Cotas diferem na prancha e do projeto de terraplanagem

Consulta de Informação

Projeto Legal

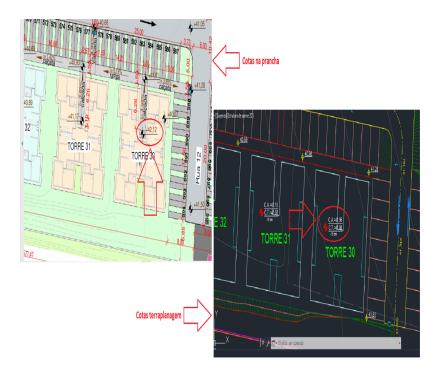
Descrição
Divergência entre cotas na prancha e do projeto de terraplanagem. No caso da imagem anexa, a diferença na Torre 30 está em 17cm, Por gentileza, verificar essa e outras ocorrências ao longo da prancha.

Descrição Data Ação Ações Novo Vencimento Responsável Resolvido 2021-04-09T16:57:42+00:00 bruno@chaconengen haria. brumo@chaconengen haria.comA divergência estava na cota do piso acabado. A contato@duetto arq.com.br contato@duetto arq.com.br2021-04-02T20:20:16+00:00 cota do platô estava de acordo. Ajustado! sem comentários 2021-03-31T13:48:06+00:00 bruno@chaconengenharia.bomo@chaconengenharia.com
